SUBDIRECCIÓN DE GESTIÓN DE RIESGOS	
MTA-SDGR-INF-290920231554	Trámite No.: MTA-DDAC-MEM-130920231627	
INFORME DE INFORME TÉCNICO DE ANÁLISIS DE RIESGOS		Pag. 1 de 6

ASUNTO: RE: EN ATENCION A TRAMITE SU-REG261903 (CORP.INMOB.DE LA COSTA CORPCOSTA S.A)

Sector: San Lorenzo, Clave Catastral 6-01-001-024-000

Figura 1.- Ubicación del predio en análisis, según el componente estructurante, parte del lote se encuentra ocupando suelo rural de protección.

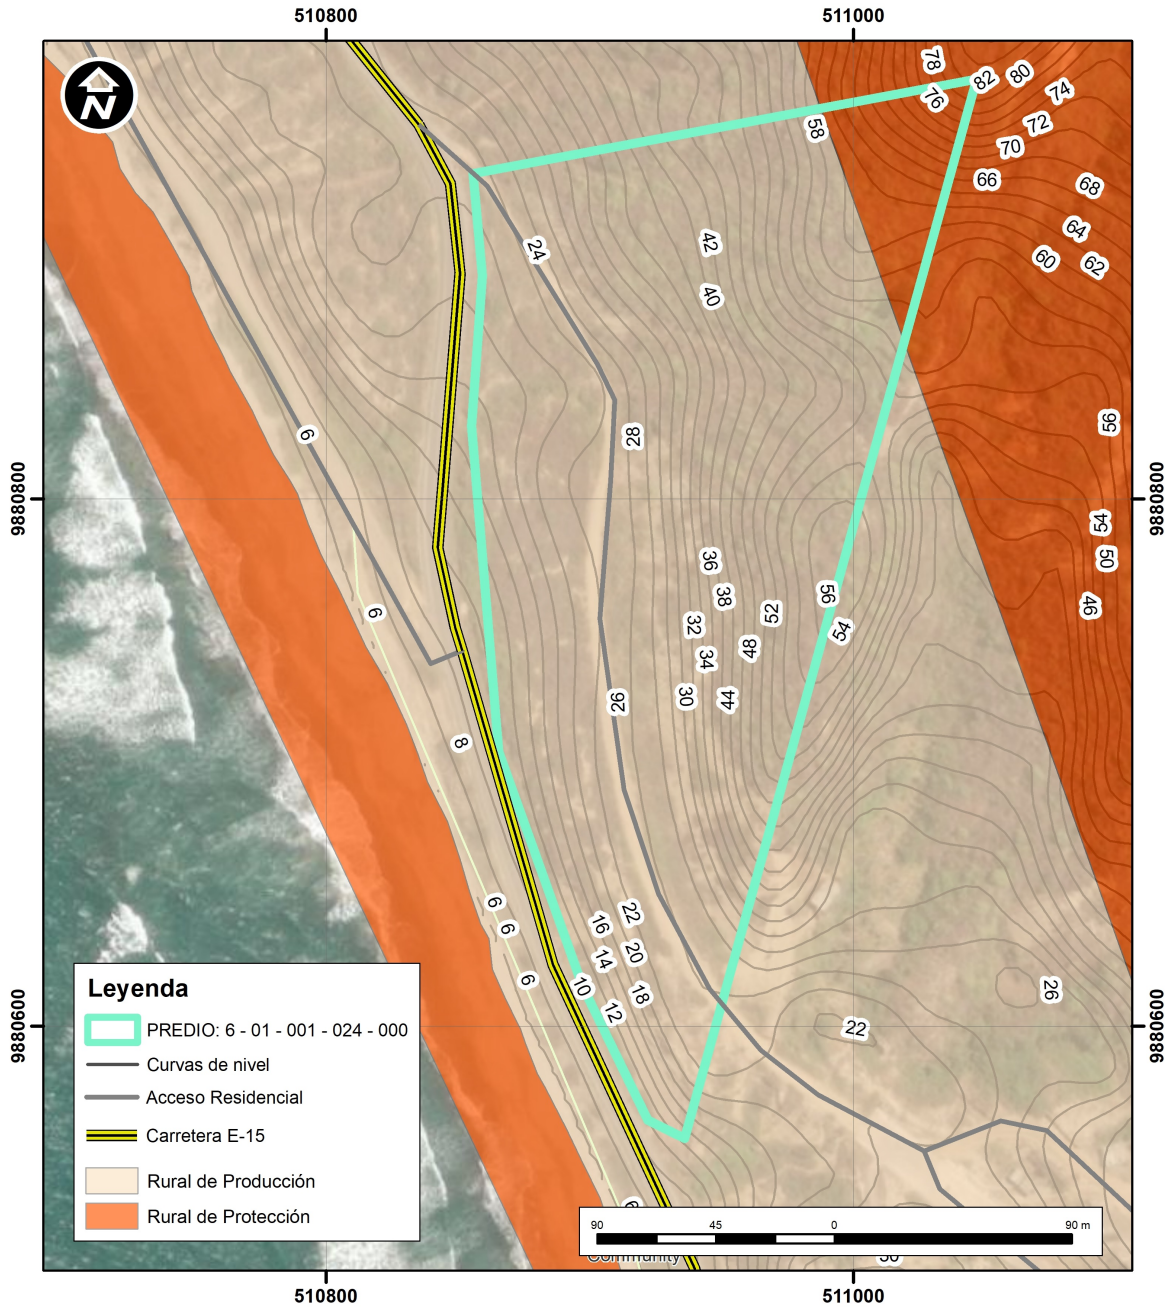
Según el componente estructurante del PUGS vigente, el predio en análisis se encuentra sobre suelo rural – de producción y rural de protección, a un costado de la vía E-15, con una topografía mayormente escarpada con pendientes medias a fuertes > 50%, y tres segmentos de taludes artificiales por corte y banqueo: Talud 1.- ubicado al costado izquierdo de la vía E.15 Manta – Puerto López, Talud 2 y Talud 3.- segmento de taludes de acceso residencial al interior del predio, el tipo de suelo en su mayoría corresponde a suelo no removido de tamaños medios como limos y arcillas moderadamente meteorizados sobre estrato firme de rocas sedimentarias de tipo areniscas, limolitas y cobertura vegetal de matorral de bosque seco.

El área que ocupa el suelo de protección, deberá recibir tratamiento de conservación natural y o mejoramiento rural, P.U.G.S vigente, **3.2.2.1. Tratamientos Urbanísticos en Suelo Rural “Conservación Natural.- Para aquellas zonas rurales que posean un alto valor paisajístico ambiental con el fin de orientar acciones que permitan la conservación y valoración de sus características, de conformidad con la legislación ambiental.”**

Figura 2.- Mapa de pendientes, se identifican 3 taludes con susceptibilidad alta a movimientos en masas como caída de rocas y desprendimientos.

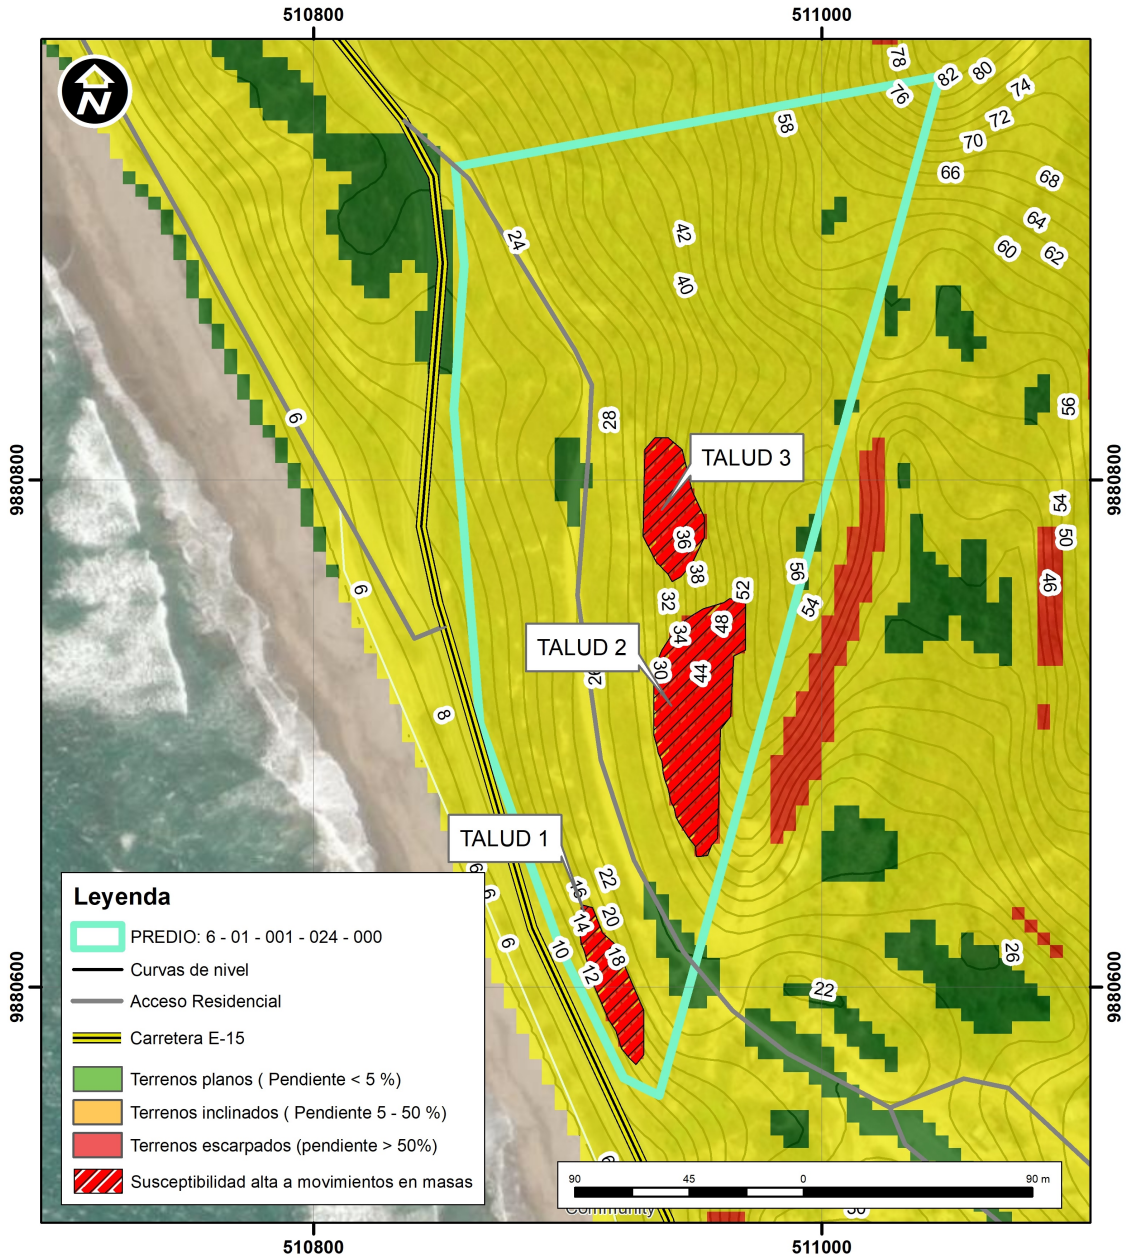
Los 3 taludes escarpados con susceptibilidad alta a desprendimientos de rocas.

Existen 3 taludes con susceptibilidad **alta** a movimiento en masas: caída de rocas.

Se deberá contemplar obras de mitigación con el objetivo de minimizar la condición de exposición y de los efectos adversos de un posible evento de deslizamientos, caída de rocas, socavamientos por escorrentías.

Para permisos de construcciones, implantación de inmuebles o aterrazamientos **P.U.G.S Limitaciones a las Edificaciones Sobre Laderas y Quebradas 4.4.1. Construcción Sobre Laderas y Taludes “Los muros entre terrazas de construcción sobre laderas con pendiente inferior a 30 grados, deberán construirse utilizando muros rígidos que garanticen factores de seguridad al volcamiento y deslizamiento; su altura no será mayor de 8,00 m”.**

Además de estudios de suelos, estabilidad de taludes, cálculo de soluciones estructurales y demás estudios que garanticen los factores de seguridad a fin de reducir el nivel de susceptibilidad y vulnerabilidad ante amenazas naturales.
